Avis relatif à la sécurité

Sondes de gastrostomie à ballonnet ENFit Flocare Nutricia

Identifiant FSCA : ICC2016021_G-tube ENFit connector

Type d'action: Modification d'un dispositif/Conseils d'utilisation et de surveillance patient

Annexe des représentations graphiques

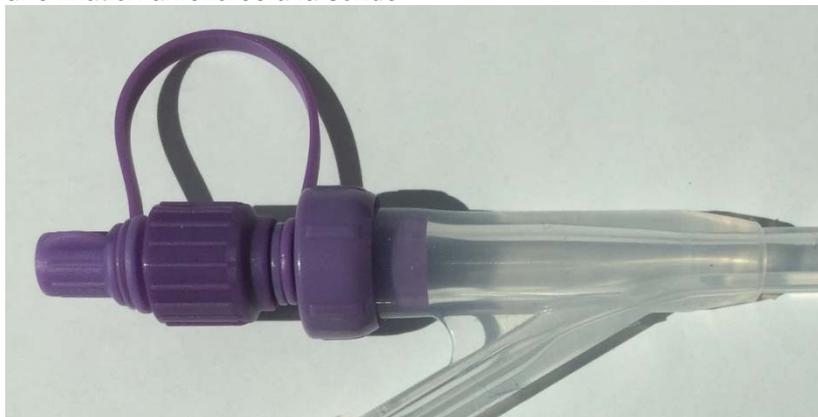
Des cas de désolidarisation du connecteur ENFit de la sonde de gastrostomie à ballonnet ont été rapportés. Ces cas sont le plus souvent survenus lors de la déconnexion de la tubulure d'alimentation ENFit ou d'une seringue ENFit.

Le design du connecteur ENFIT sera modifié pour éviter sa désolidarisation de la sonde de gastrostomie à ballonnet Flocare ENFit (cf. représentation graphique en annexe).

Ne pas essayer de combler l'espace existant entre ces deux connecteurs ENFit : ils ont été conçus selon la norme ISO 80369-3, de telle sorte qu'une fois vissés, un espace visible doit être observé entre les connecteurs (voir image ci-dessous). Cette situation n'entraîne pas de fuites.

La nouvelle conception du connecteur ENFit pour sonde de gastrostomie à ballonnet avec une fixation améliorée à la sonde
